MODIFICACION ESTUDIO DE IMPACTO AMBIENTAL CATEGORIA I

“MOVIMIENTO DE TIERRA, NIVELACIÓN Y CALLES DE ACCESO”

**PROMOTOR:
PROMOTORA BRJ, S.A**

SOLICITUD DE MODIFICACIÓN EsIA

Figura N° 9: Plano esquemático de reubicación de calle de acceso y calles internas. Modificación.

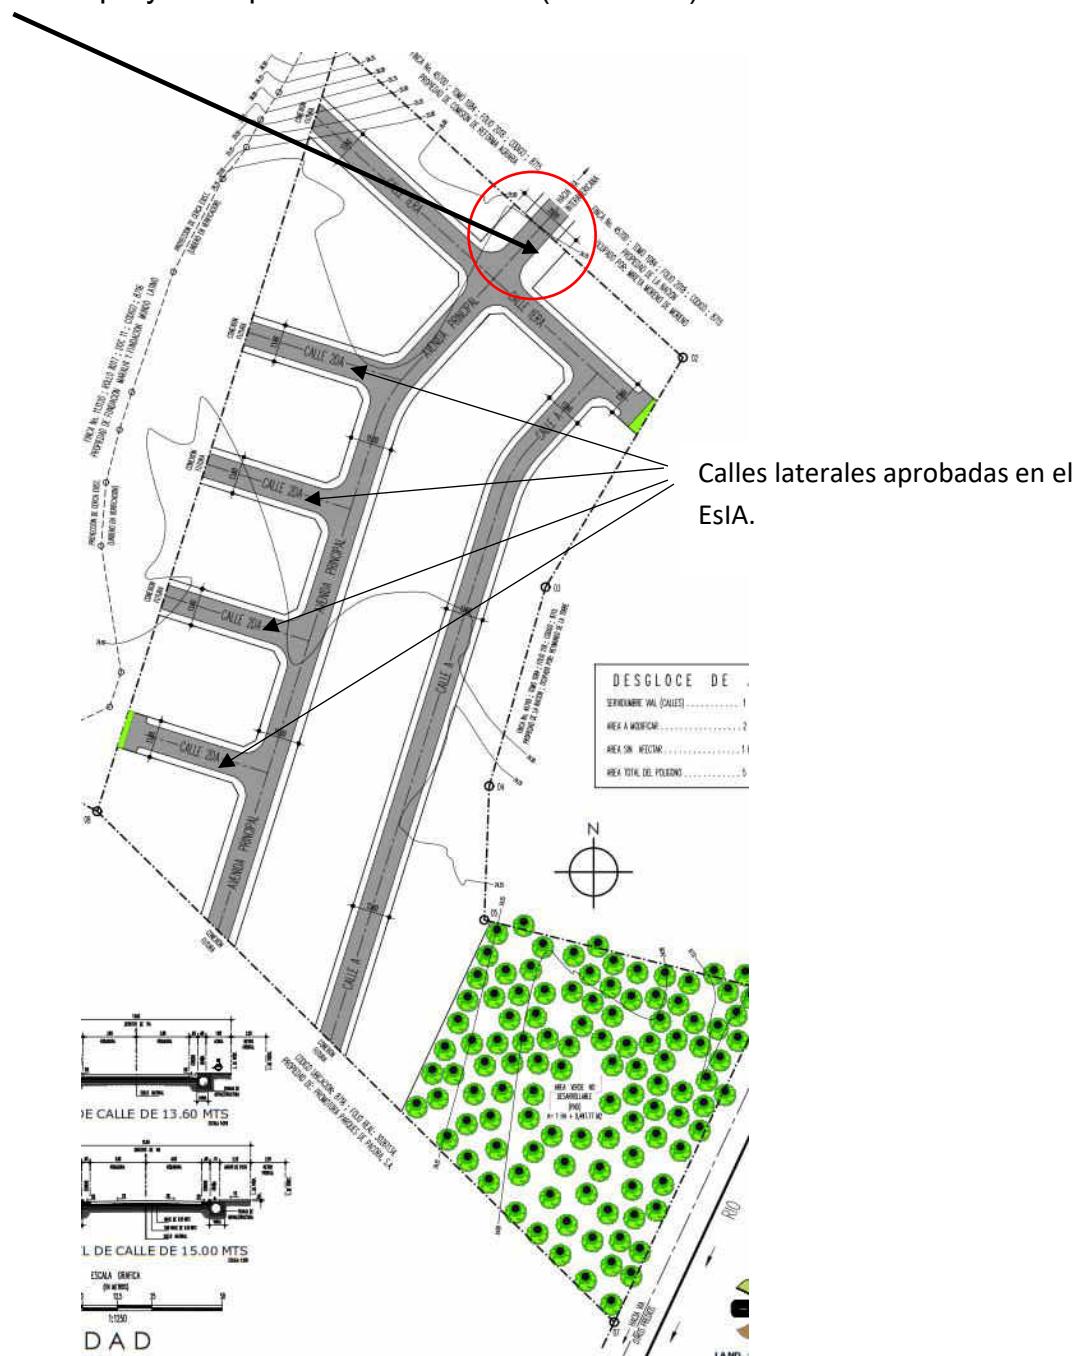
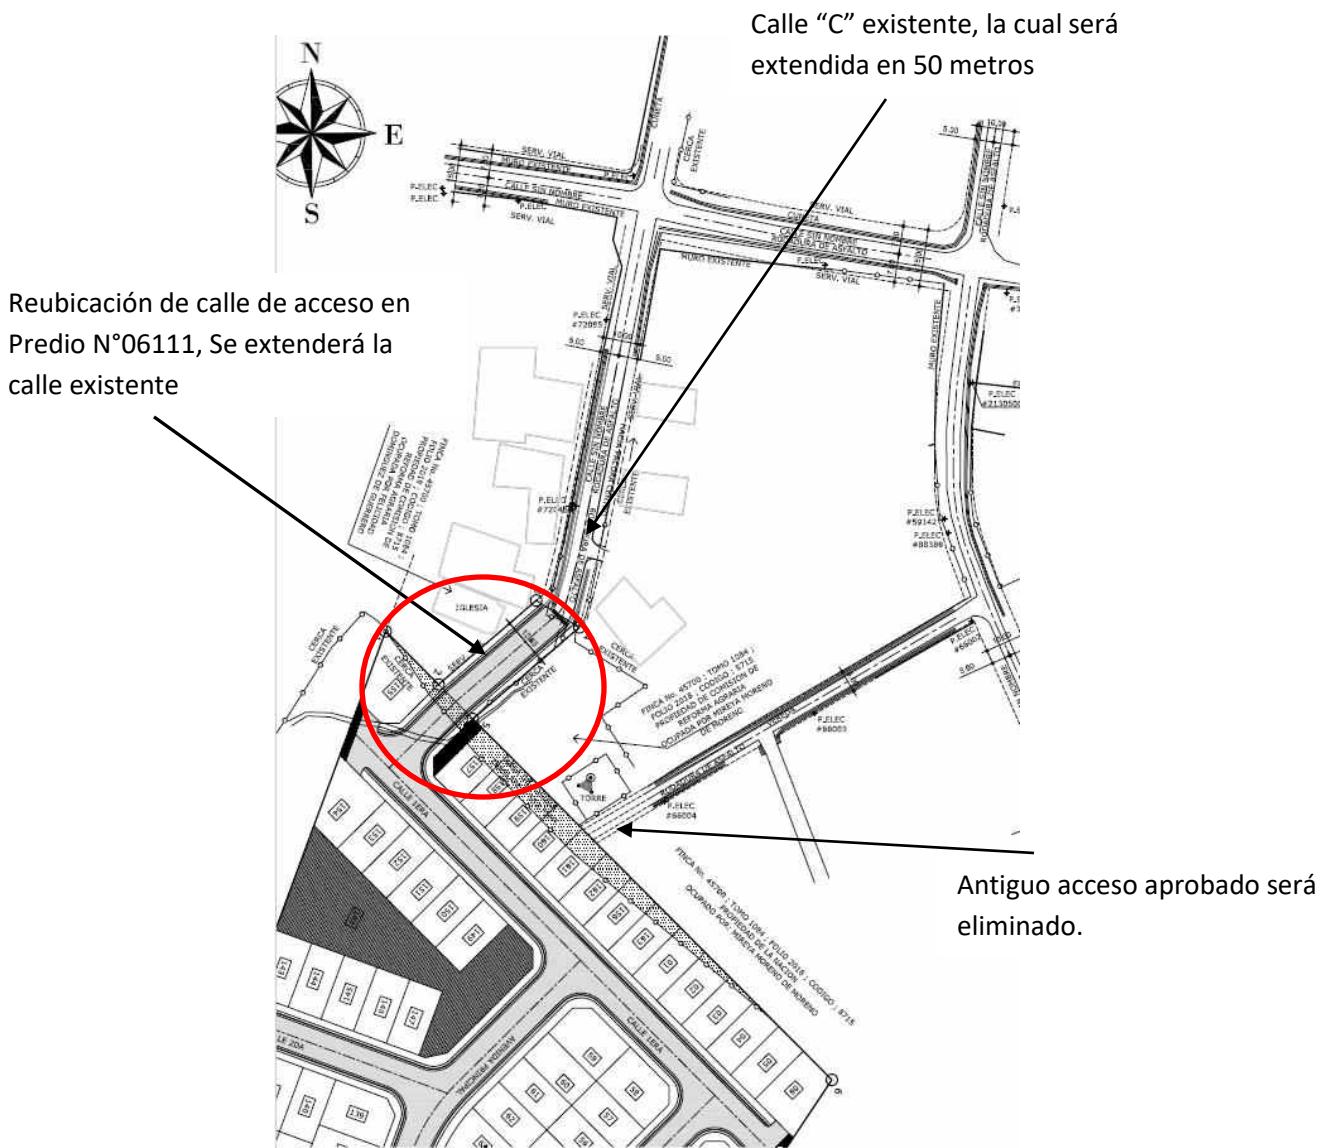
1. Reubicar la calle de acceso al proyecto y calles internas.

Este punto de la solicitud de modificación, se basa en la necesidad de redistribuir las calles internas del Proyecto y reubicar la calle de acceso al Proyecto “Movimiento de tierra, Nivelación y calles de acceso”, la cual estará ubicada dentro de una nueva finca colindante al Proyecto.

Este cambio en la ubicación de la calle de acceso al Proyecto, se realiza en base a que el promotor del Proyecto, para evitar inconvenientes por el paso de maquinaria pesada, rediseñó el acceso ubicándolo en una finca colindante al proyecto (Predio N° 06111 adquirida mediante contrato), donde la calle existente (Calle “C”) se extiende en 50 metros hasta unirse a Calle 1era del Proyecto aprobado.

La redistribución de las calles internas se origina en base a que se incluyó dentro del diseño tres (3) calles secundarias adicionales a las cuatro (4) ya aprobadas.

Calle de acceso al proyecto aprobada en el EsIA. (a eliminar)

Calle de acceso reubicada, en finca colindante.

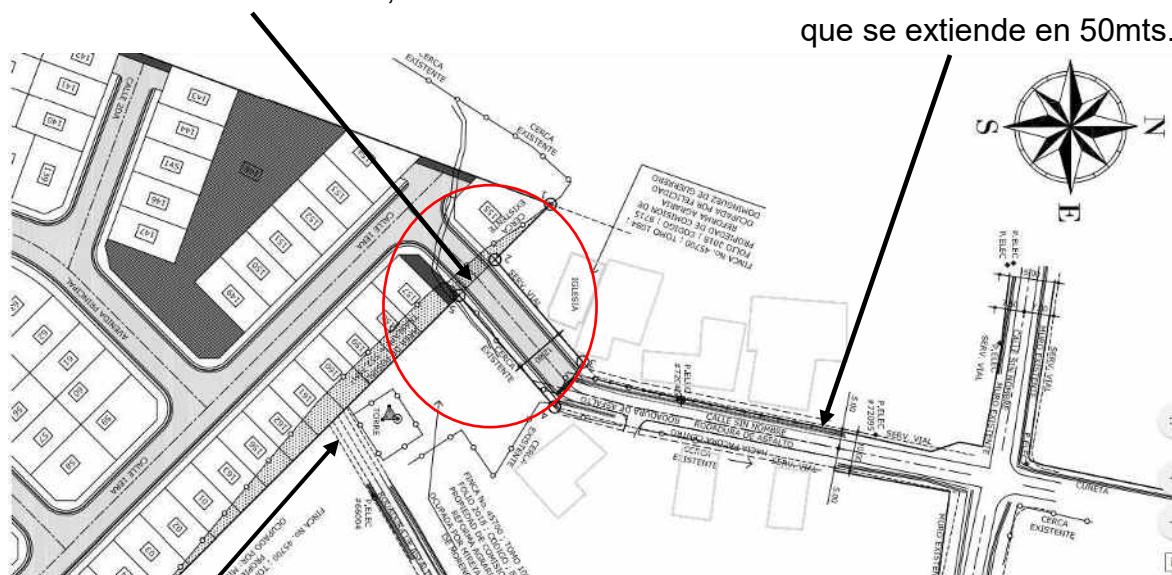
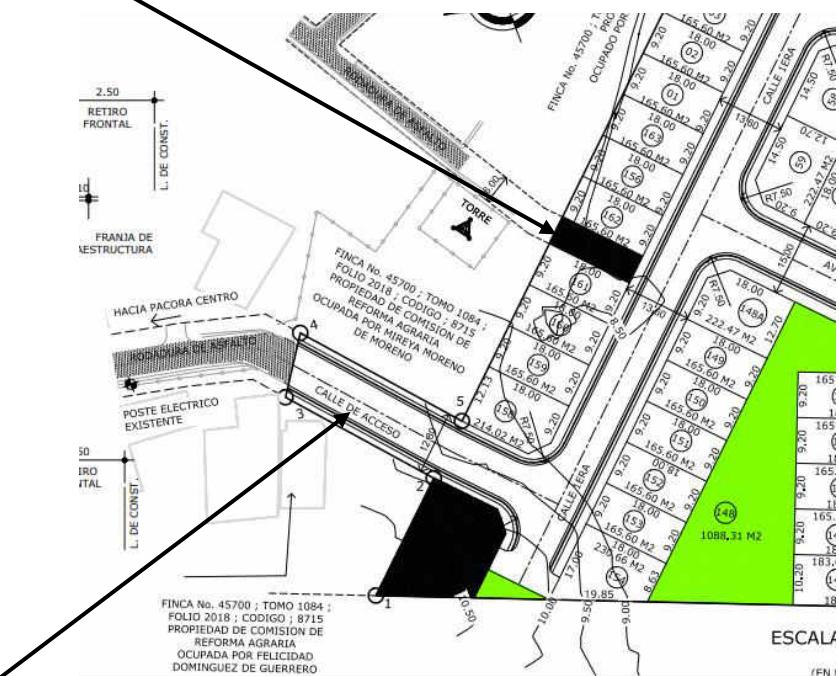
La nueva calle de acceso al polígono del Proyecto, la cual se extenderá en 50 metros, tiene como característica que presenta doble carril, la cual no ocasionará problemas de acceso de los camiones y no afectará a los vecinos del proyecto.

Calle existente doble carril que se extiende en 50mts.

Acceso al proyecto eliminado

Nuevo acceso al proyecto – extensión en 50 metros de tramo de calle existente.

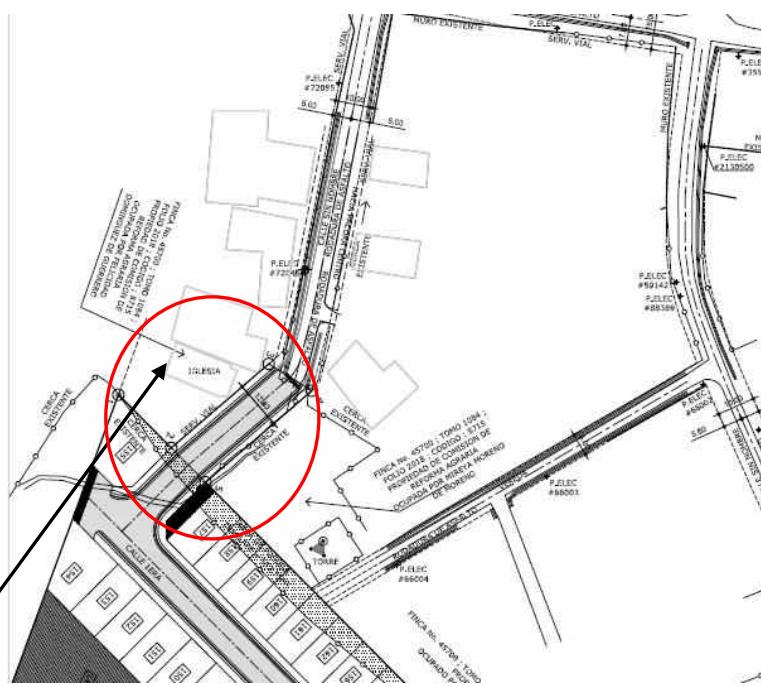
Incorporación de tres (3) calles laterales, adicionales a las ya aprobadas.

Redistribución interna de calles laterales.
